CONSULTAS y ACLARACIONES:

Detalle extraído de la lámina Arquitectura 03-04

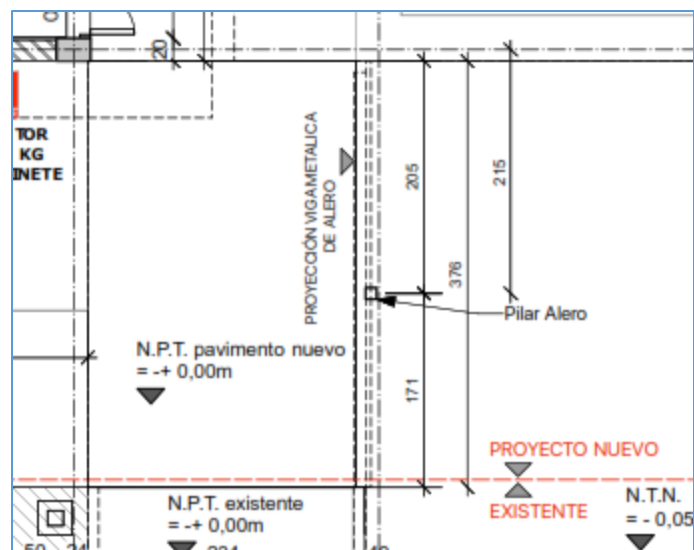
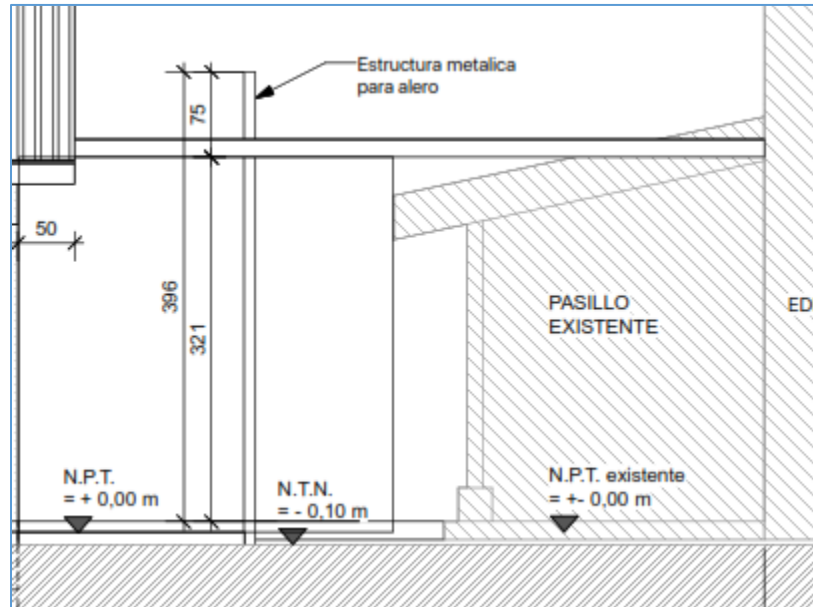
Pasillo cubierto

- Falta detalle de estructuración

RESPUESTA: no hay plano de estructura del Pasillo cubierto, por lo tanto se debe contemplar según Planos de arquitectura y EETT, donde indica:

B.12.3 Pasillo cubierto: La estructura para la cubierta de los pasillos se realizará mediante maderas de pino Oregón de 2x8", tratadas para intemperie mediante la aplicación de barniz vitrolux 60 natural de Chilcorrofin, 3 manos, en todos los elementos de madera. Considera la instalación de tensores en la parte superior, tanto en la unión con el muro existente como en

el pilar de apoyo que se instalará entre el edificio existente y el nuevo volumen. La estructura que se instalará al muro existente, se realizará mediante pernos de expansión y aditivo epóxico.

C.6.2 Pasillo cubierto: en la cubierta del pasillo cubierto se contempla la instalación de policarbonato alveolar de 10mm de espesor, color Gris Metalizado (luz fría) que permite una transmisión solar de 40% aprox. con las mismas indicaciones de instalación que las descritas para el patio techado.

SEGÚN LO ANTERIOR, SE DEFINE LA SIGUIENTE SOLUCIÓN:

Estructuración de techo en base de un rectángulo continuo como cubierta para el pasillo, construido con madera según EETT en vigas de pino Oregón 2x8", con viguetas intermedias de misma escuadría distanciadas a 40cm, sobre estas se dispondrá la cubierta de policarbonato, las vigas perimetrales se anclarán al muro mediante pernos de expansión según EETT.

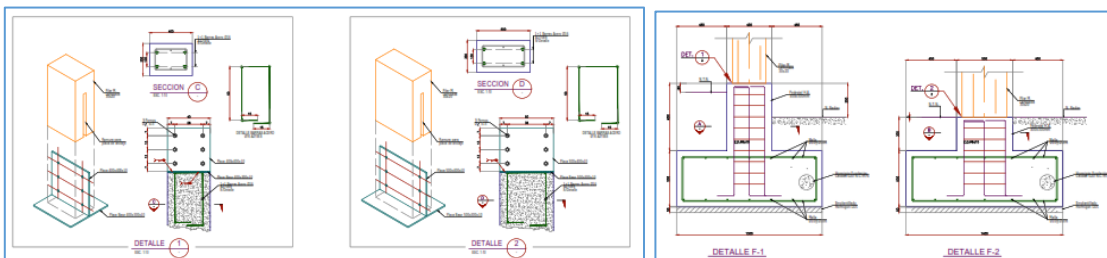
Patio techado

- Ya que estructura de pilares y cubierta no se realiza. Se debe considerar radier y pavimento de caucho.

RESPUESTA: Si, se deben contemplar como primera etapa
